Doplňěk technické zprávy v rámci revize DPS č.K1-1, K2-2 dle Smlouvy o dílo ze dne 18.2. 2015 řešící:

Název akce:	Oprava a rekonstrukce areálu klášterů Český Krumlov – část areál bývalého kláštera řádu sv. Kláry
Místo akce:	Český Krumlov, areál mezi ulicemi Latrán a Pivovarská k.ú. Český Krumlov, 622931 p.č.766/1 – K1, K3 p.č.711/1 – K2 p.č.712 – K4 p.č.766/2 – K5
Stavebník:	Město Český Krumlov náměstí Svornosti 1, 381 01 Český Krumlov IČ: 00245836
Partneři projektu:	Městské divadlo Český Krumlov IČ: 65006267 Horní ul. 2, 381 01 Český Krumlov Kontaktní osoba/ředitel: Jan Vozábal Tel.: 602 331 162 E-mail: jan.vozabal@divadlock.cz Manažer projektu: Ing. Kateřina Slavíková Tel.: 602 308 852 E-mail: katerina.slavikova@divadlock.cz
Generální projektant:	<u>Sdružení pro zpracování projektové dokumentace akce opravy a rekonstrukce areálu klášterů Český Krumlov – část areál bývalého kláštera řádu sv. Kláry</u> <i>Masák & Partner s.r.o.:</i> Ing. arch. Jakub Masák autorizovaný architekt bez specifikace oboru č. autorizace: 03 086 Rooseveltova 39/575, Praha 6, 160 00 tel.: 777 121 003 e-mail: masak@masak-partner.com <i>Metropjekt Praha, a.s.</i> Ing. David Krása – místopředseda představenst

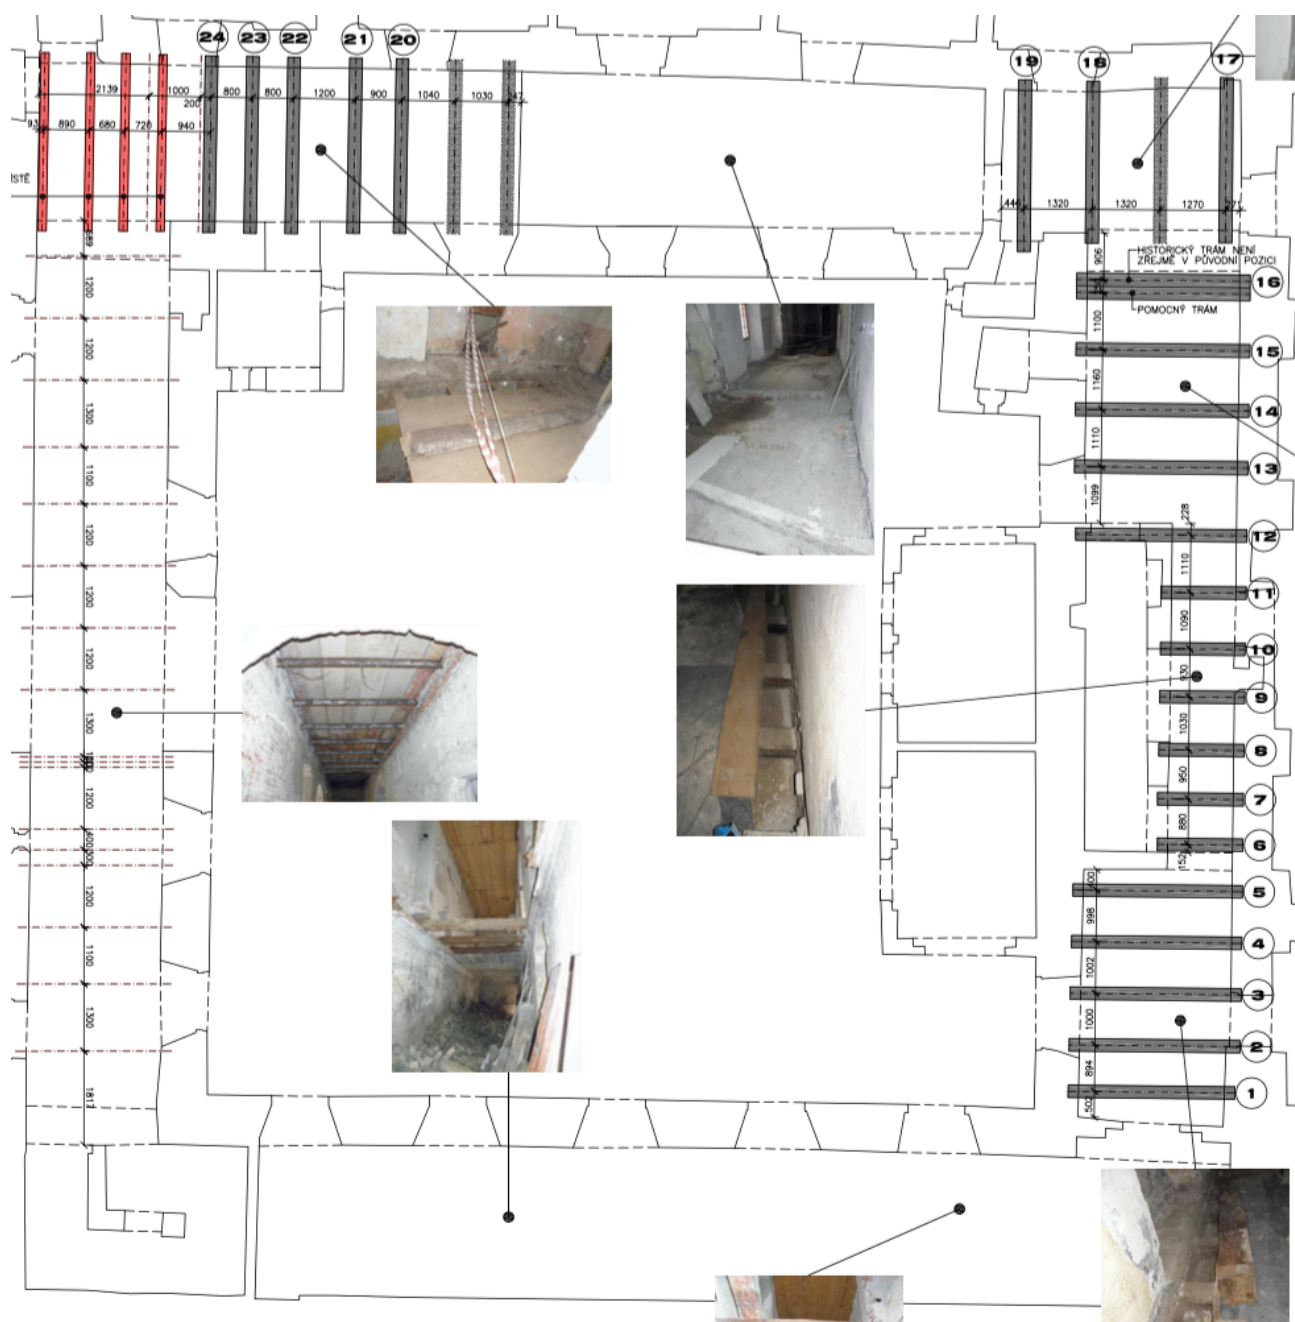
V rámci stavby a návaznosti na objevené gotické sklepy (viz.níže) je navržena úprava výšek nových podlah v části 1.NP (v závorce poznámka s popisem změny):

Výška podlahy v DPS 10/2011	Nově navržená výška
K1-1-014 0,000	+0,150 (z důvodu zastropení
sklepů, v části chodby nově navržená rampa 4,2% od vstupních dveří)	
K1-1-015 +0,250	+0,150
K1-1-016 +0,250 (prkenná)	+0,150 (cihelná dlažba)
K1-1-017a +0,250	+0,150
K1-1-017b +0,250	+0,150
K1-1-018 +0,250	+0,150
K1-1-020 +0,250 (prkenná)	+0,150 (cihelná dlažba)
	+0,300 (cihelná dlažba – schod
	z důvodu klenebního pásu
	v podlaze)
K1-1-021 +0,250	+0,150
K1-1-022 +0,250	+0,150
K1-1-025 +0,020 (prkenná)	+0,200 (z důvodu zastropení
sklepů, cihelná dlažba)

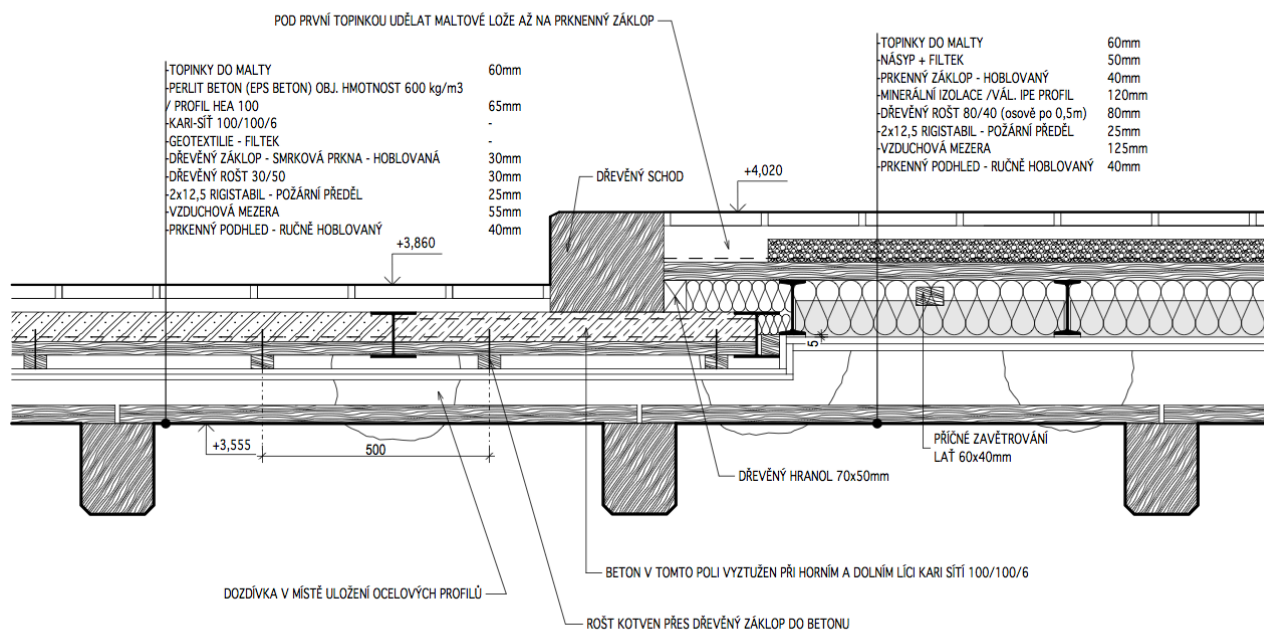
Gotické trámy nejsou na navrhovaný provoz unosné. Z tohoto důvodu je nutné nad nim realizovat novou stropní konstrukci, která bude zároveň požárním předělem mezi požárními úseky. Stropní konstrukce je navržena z ocelových I profilů. V místě stropních trámů č.20 – 24 je navržena snížená skladba:

Snížená skladba je z důvodů návazností výškových úrovní podlah 2.NP, schodiště a bezbariérového přístupu z výtahu do mj. sloupového sálu. Zároveň je nutné v této části z technologických důvodů tyto trámy osadit o cca 50 mm níže z důvodu realizace požárního předělu, který musí být ze spodní strany řádně přestěrkován.

Řešení v místě schodišťové stěny:

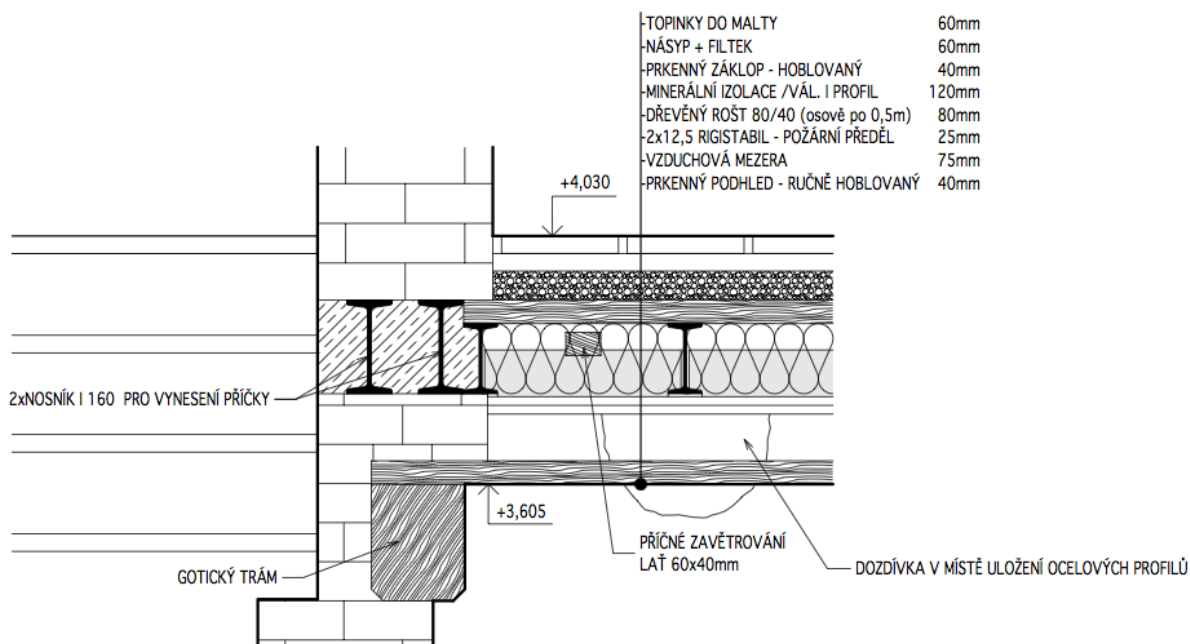
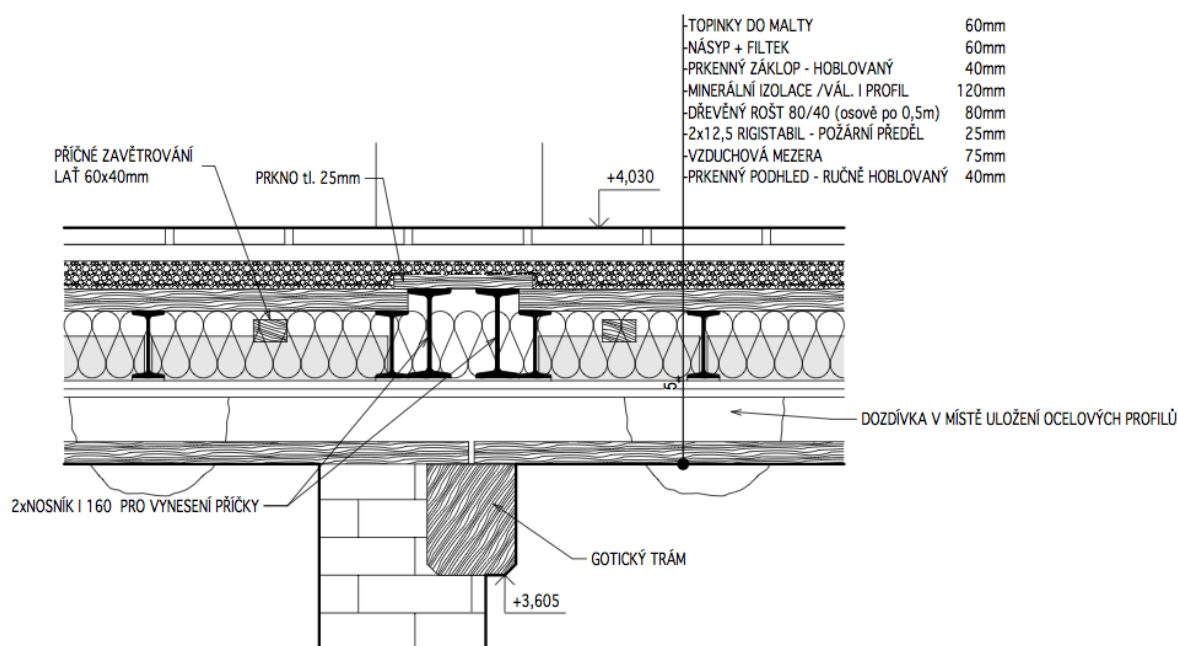
Detail vyvšení trámů č.17 – 19 z důvodu špatné únosnosti i po restaurování a vložení protéz:

Replika biedermaierových kachlových kamen K1-2-007 (nahrazují v DPS navržený typový výrobek „empírových“ kamen) – X49:

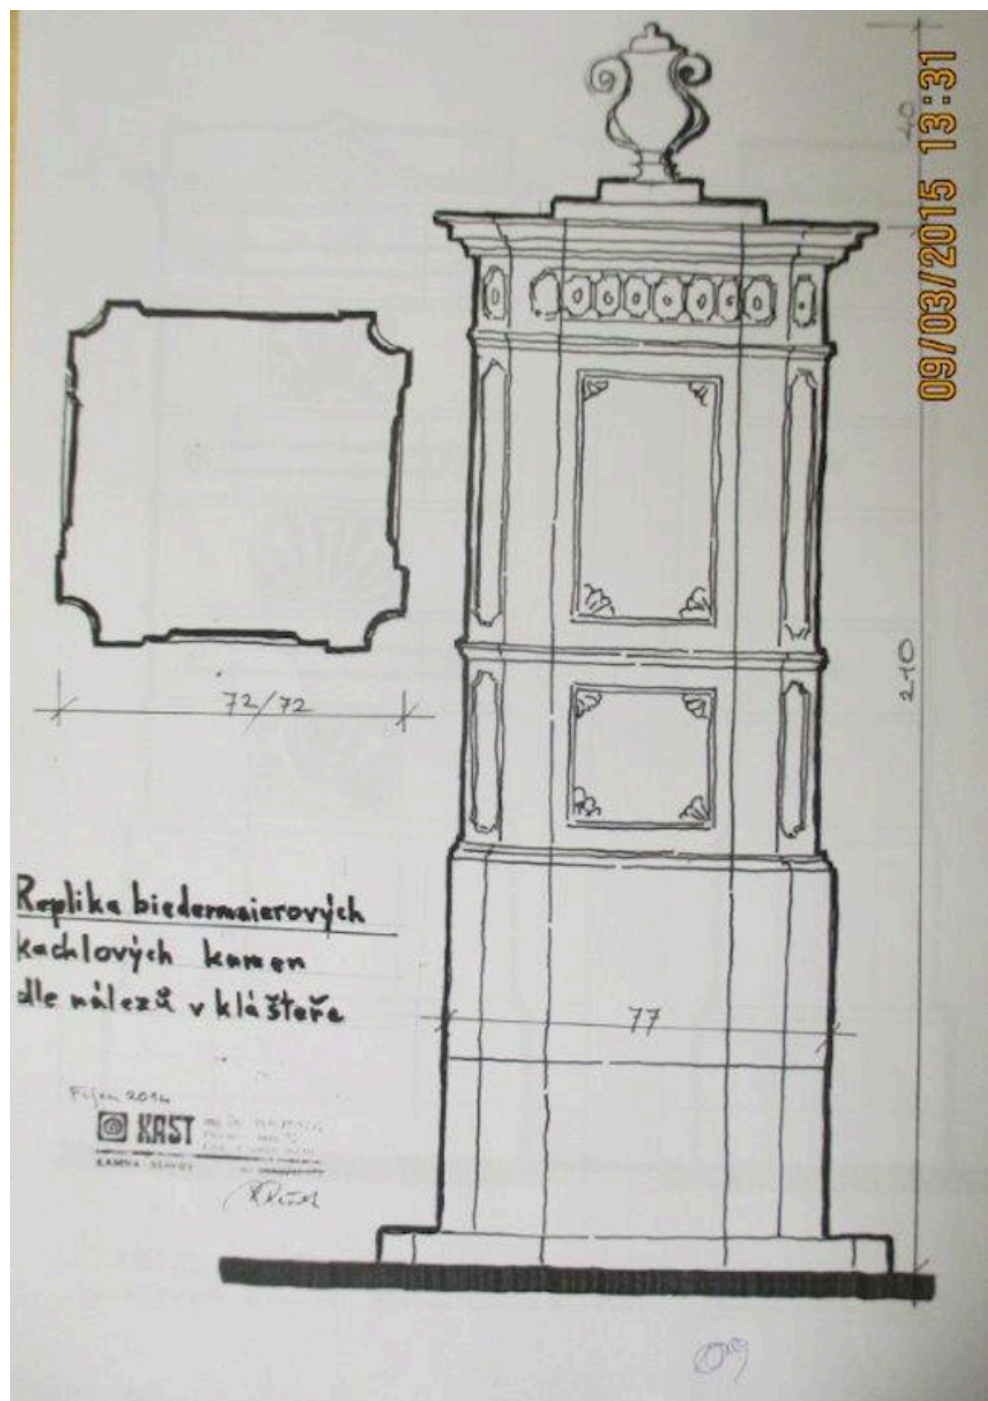
Do velkého sálu se středovým pilířem K1-2-006 jsou navržena velká kamna barokní, zelená, kde byla dochována největší sbírka původních střepů z kachlů. Tato kamna jsou zajímavá svojí zvláštností, kde je použito zakřivení velké plochy nástavce pouze

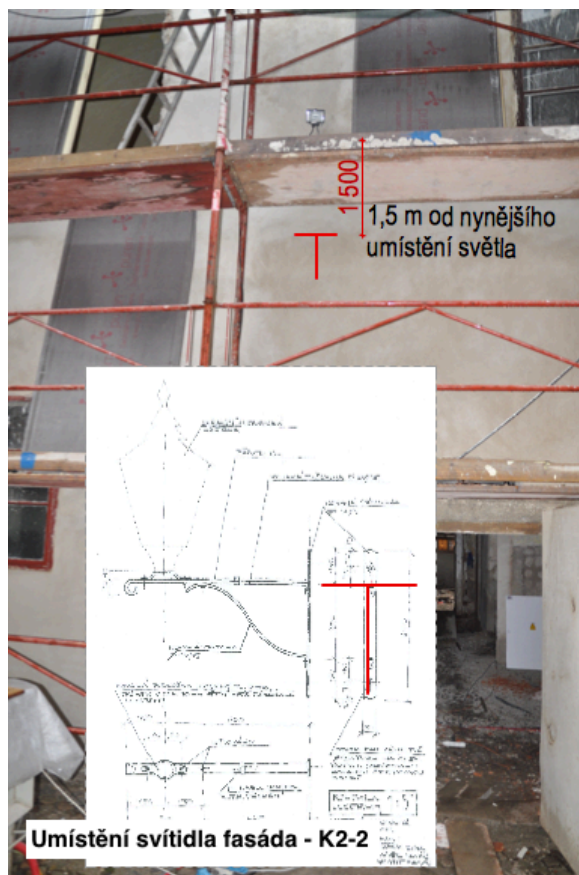
Na základě požadavku zadavatele je z důvodu zamezení přístupu do úzké uličky (K1-K3) mimo provozní dobu objektu navržena historizující (kovaná, oblouková, provlíkaná) mříž Z117.
